# 小型トラックの燃料供給ポンプのリコールについて

## リコール届出番号2115

平成20年5月29日、日産ディーゼル工業株式会社に車両を供給しているいすゞ自動車株式会社が下記のリコールを国土交通大臣に届け出しました。

## 改善箇所説明図

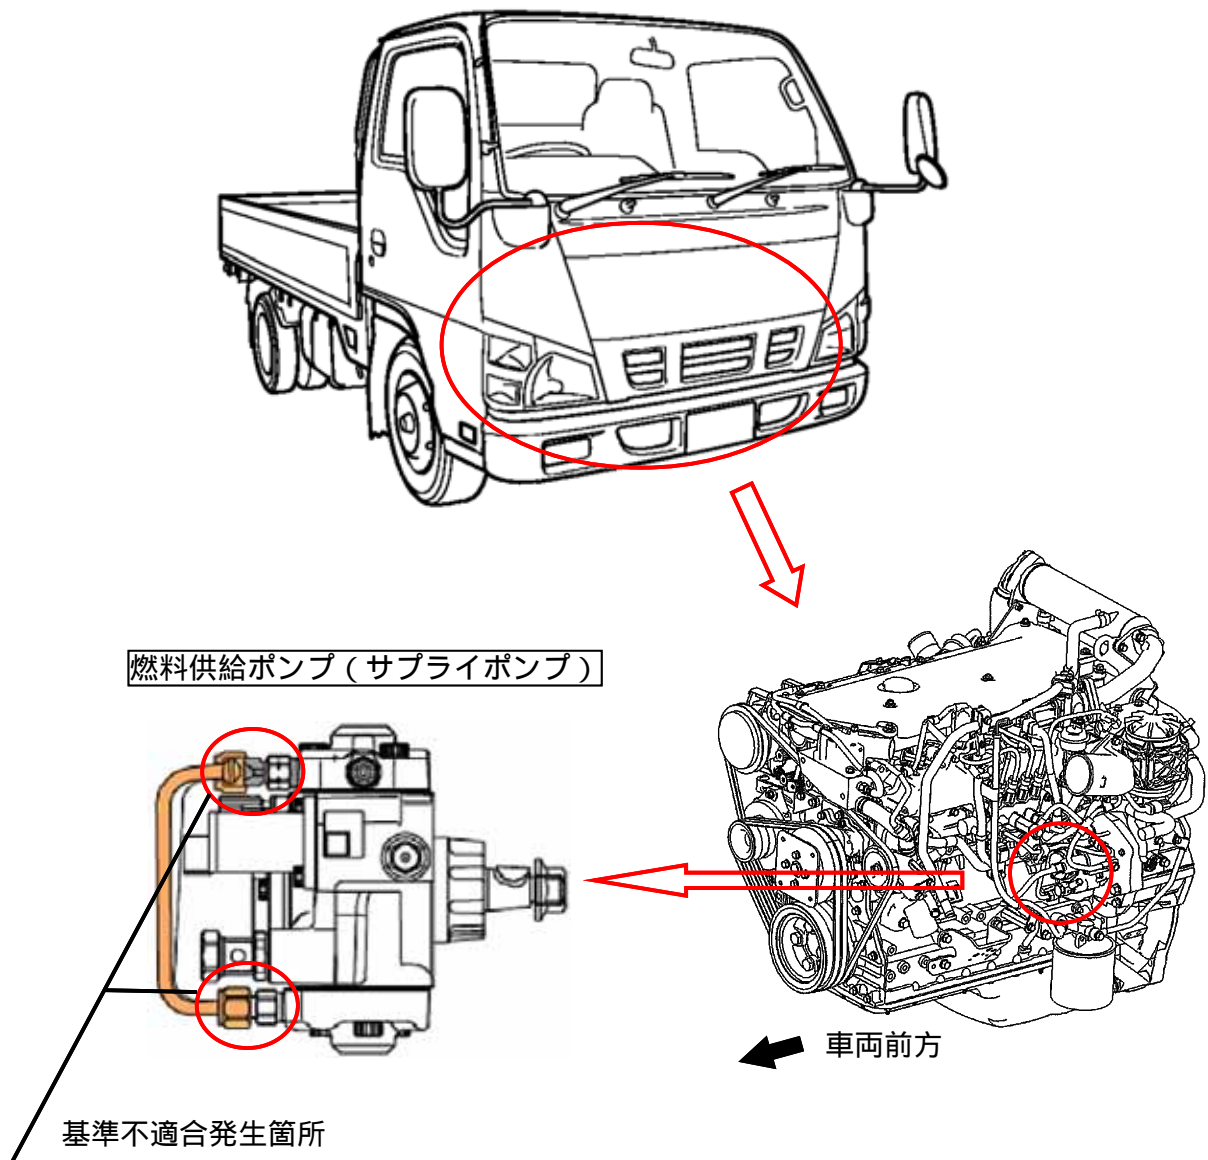
燃料噴射装置の燃料供給ポンプ（サプライポンプ）に接続するパイプのナット締結力が不足しているため、気密の確保が不十分なものがある。そのため、そのままの状態で使用を続けるとパイプ締結部から燃料が漏れるおそれがある。

**改善の内容:** 全車両、当該パイプ締結ナットを増し締めする。なお、燃料漏れがある場合は、燃料供給ポンプ（燃料パイプを含む）を新品と交換する。

**識別:** 燃料供給ポンプ連結パイプナット上側に黄色ペイントを塗布する。
